ADENDA Nº 2 AL PROYECTO DE EJECUCIÓN

**PROYECTO DE EJECUCIÓN ADMINISTRATIVO.
PLANTA FOTOVOLTAICA PARA CONEXIÓN A RED “VALLEJÓN”
E INFRAESTRUCTURA DE INTERCONEXIÓN**

**CABANILLAS DE LA SIERRA
MADRID**

BICURA INVESTMENTS, SL	ADENDA Nº2 AL PROYECTO DE EJECUCIÓN	REF. RENERIX:	SPA.2021-65
		PROMOTOR :	BICURA INVESTMENTS, SL
	PLANTA FOTOVOLTAICA PARA CONEXIÓN A RED VALLEJÓN	FECHA CREACIÓN :	30-04-2024
		VERSIÓN :	03

SPA2021.04-VAl-101.5-GE-DRW-03-LAYOUT GENERAL.DWG

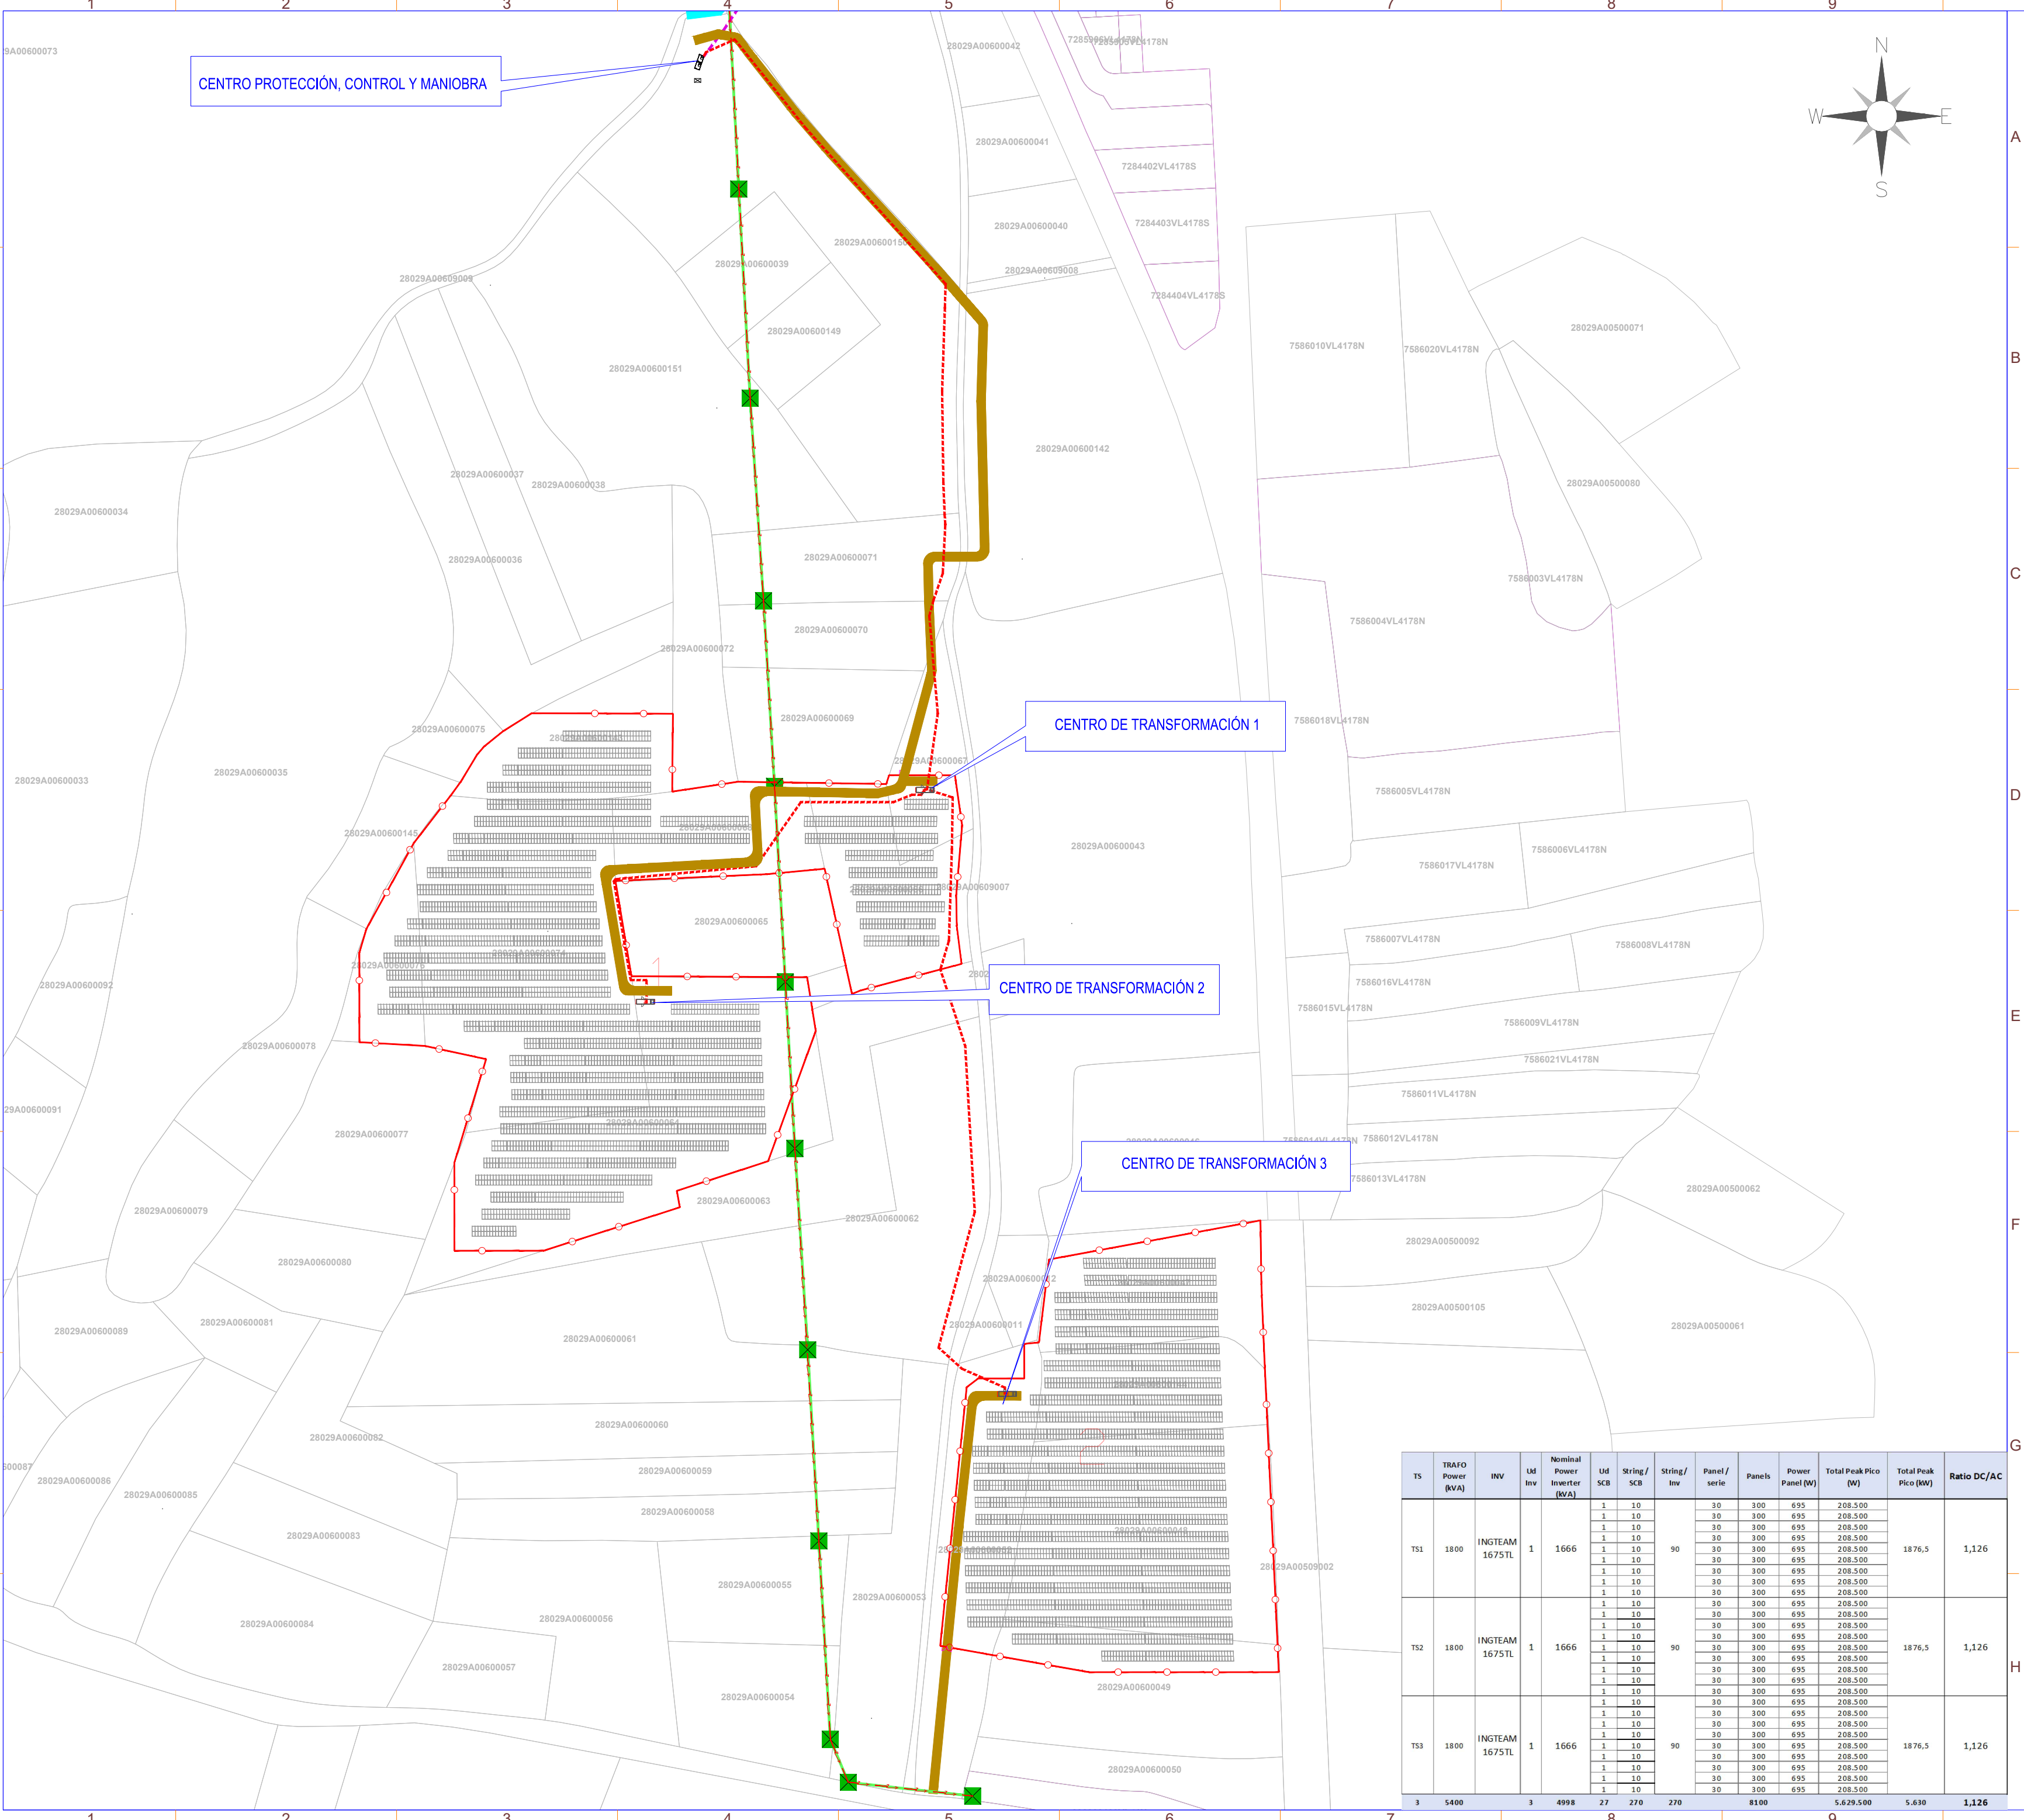
En los planos adjuntos en esta adenda se encuentran las coordenadas del nuevo vallado, incluyendo también las coordenadas del proyecto colindante, ya que ambos son estudiados en la misma Evaluación de Impacto Ambiental Simplificada

REV.	DESCRIPCIÓN	FECHA	INICI
00	Diseño Inicial	13.04.2022	R.M.
01	Adenda Nº1. Modificación potencia paneles	13.03.2024	A.M.
02	Adenda Nº2. Modificación configuración	10.04.2024	R.C.

SFA2021.64-VAl-1320-EL-DRW-00-ESQUEMA UNIFILAR BT.DWG

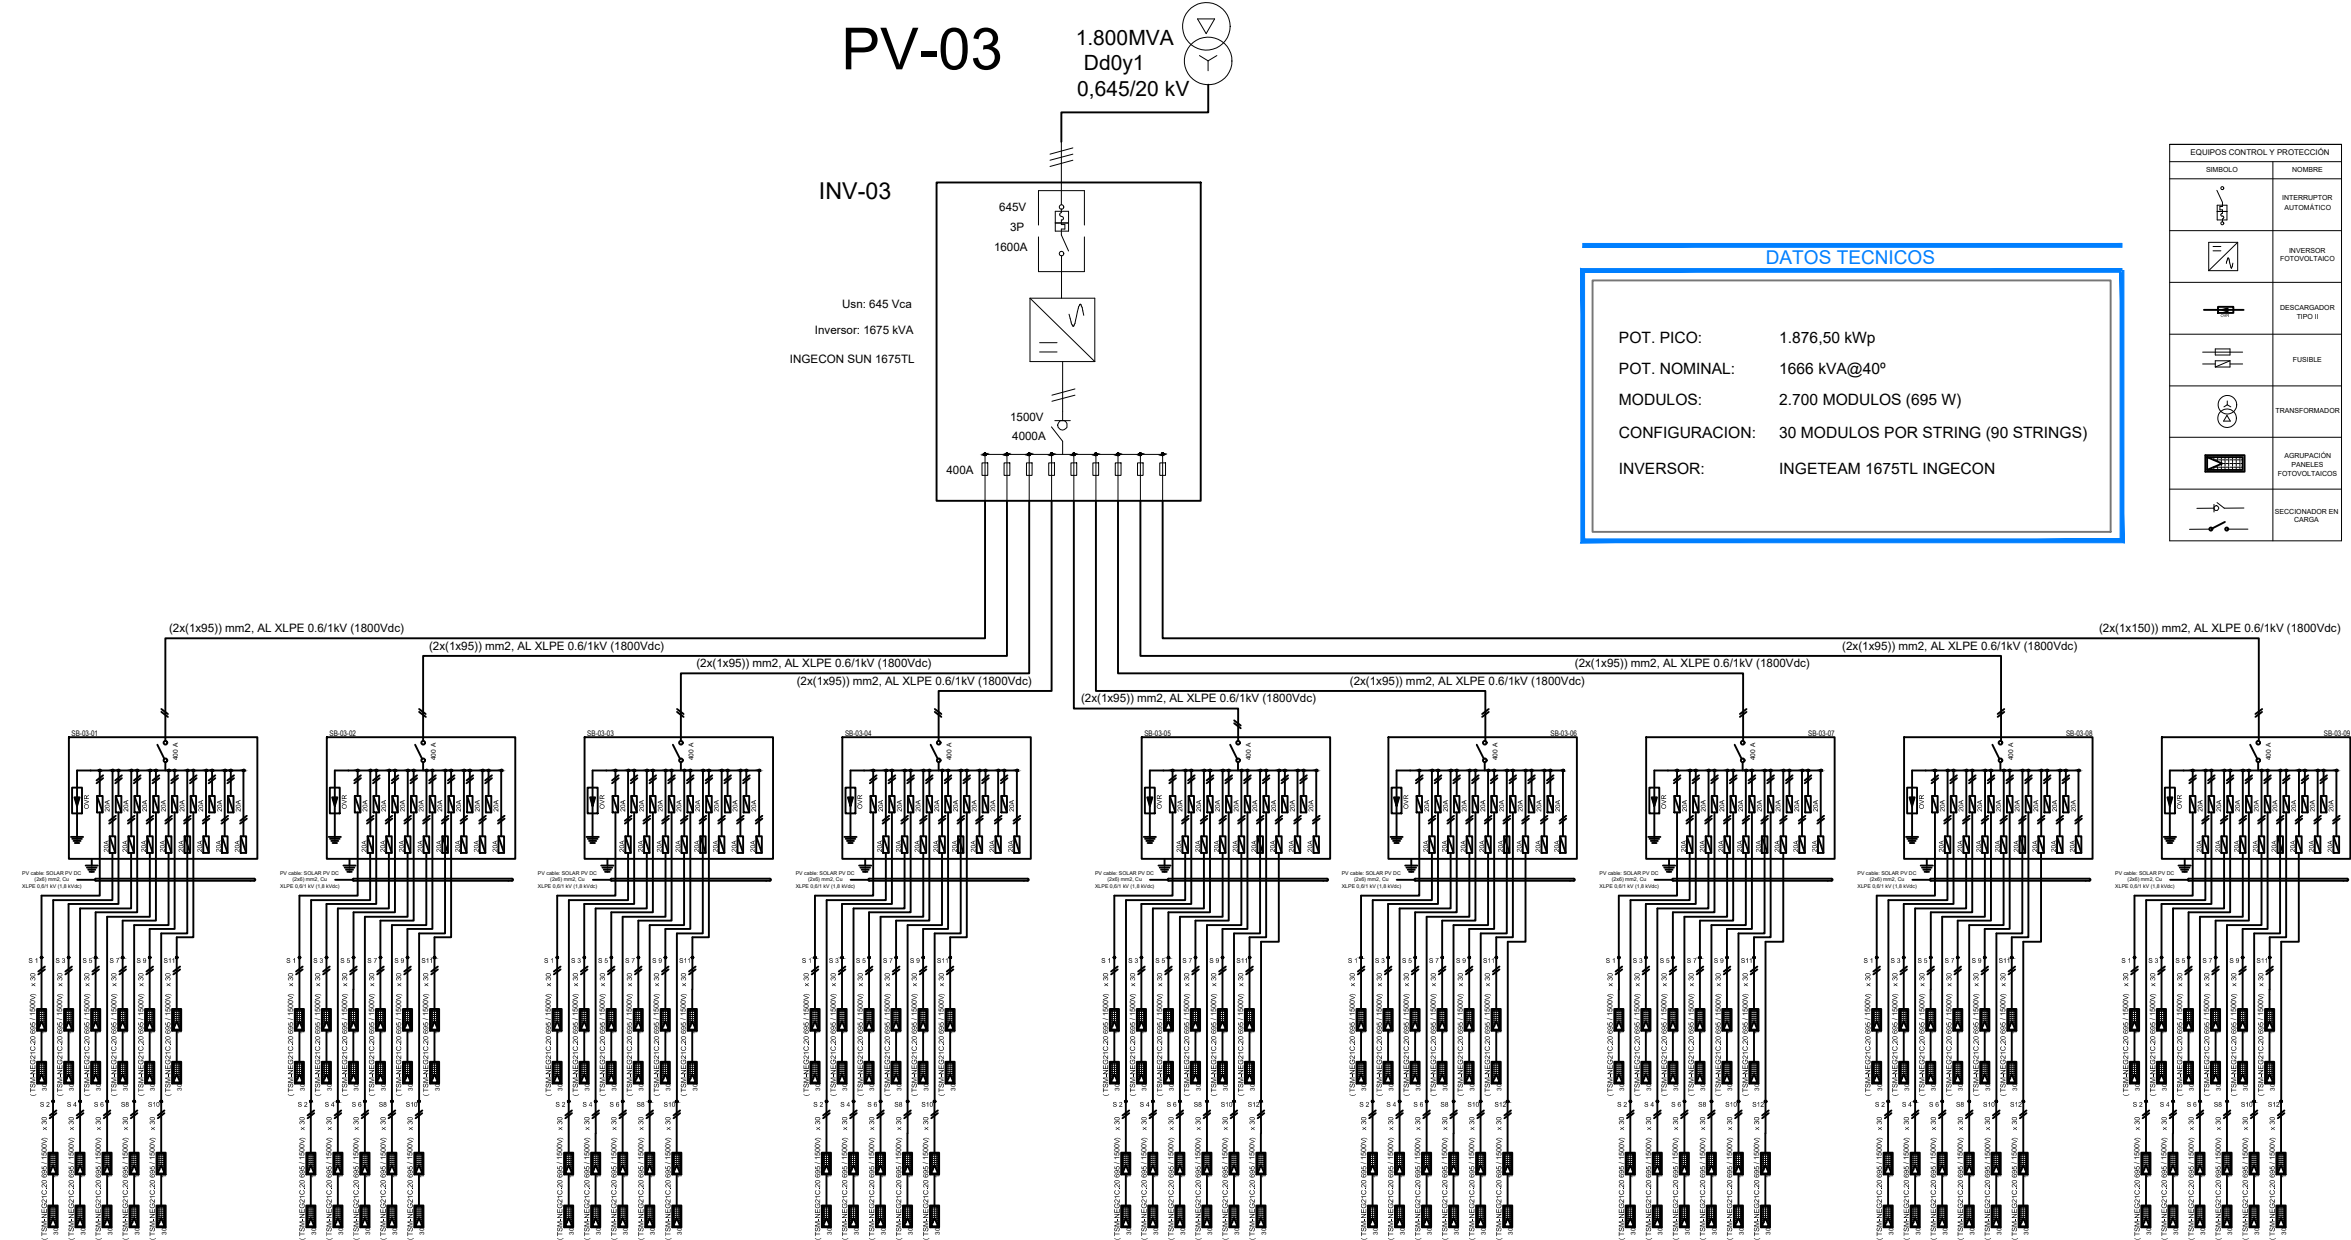
El generador fotovoltaico completo quedará constituido por un total de 8.100 módulos fotovoltaicos de la marca TSM-NEG21C.20 695 Bifacial, con potencia pico total de 5.629,50 kWp. Los inversores y la potencia instalada no se ven modificados. La configuración permitirá la conexión de 90 series de 30 paneles cada una, por cada uno de los 3 inversores, suministrando una potencia total eléctrica de 4.998,00 kWn.

Potencia DC:	5.629,50 kWp
Potencia AC:	4.998,00 kW@40°
Inclinación :	25° ; Azimut 0°
Modulo y potencia:	TSM-NEG21C.20 (695 Wp)
Cantidad:	8.100 ud
Instalación:	Estructura Fija 2Vx5 Estructura Fija 2Vx15 Estructura Fija 2Vx30
Pitch:	8,6 m.
Inversor:	INGECON SUN 1675TL B645
Cantidad inversores:	3 (3x1666 kVA)
Strings:	270 strings x 30 módulos
Municipio:	Cabanillas de la Sierra
Provincia:	Madrid
País:	España
Sistema de Coordenadas:	UTM/ETRS89
Centro Geometrico:	X: 447103.1148 Y: 4518124.5713 H: 30
